**Forum mondial de l'harmonisation
des Règlements concernant les véhicules**

Groupe de travail de l'éclairage et de la signalisation lumineuse

**Règlement ONU n° 48 (Installation des dispositifs
d'éclairage et de signalisation lumineuse) :****Autres propositions d'amendements au Règlement ONU n° 48****Proposition de nouvelle série d'amendements
au Règlement ONU n° 48 (Installation des dispositifs
d'éclairage et de signalisation lumineuse)****Communication de l'expert du groupe d'intérêt du GRE***

Modèle B

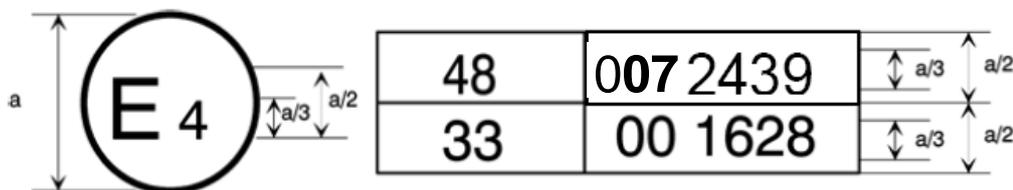
La marque d'homologation ci-dessus, apposée sur un véhicule, indique que le type de ce véhicule a été homologué aux Pays-Bas (E 4), en application du Règlement ONU n° 48 tel que modifié par la série **07** d'amendements et du Règlement ONU n° 33⁵. Le numéro d'homologation indique qu'aux dates auxquelles les homologations respectives ont été accordées, le Règlement ONU n° 48 avait déjà été modifié par la série **07** d'amendements et que le Règlement ONU n° 33 était encore sous sa forme originale.
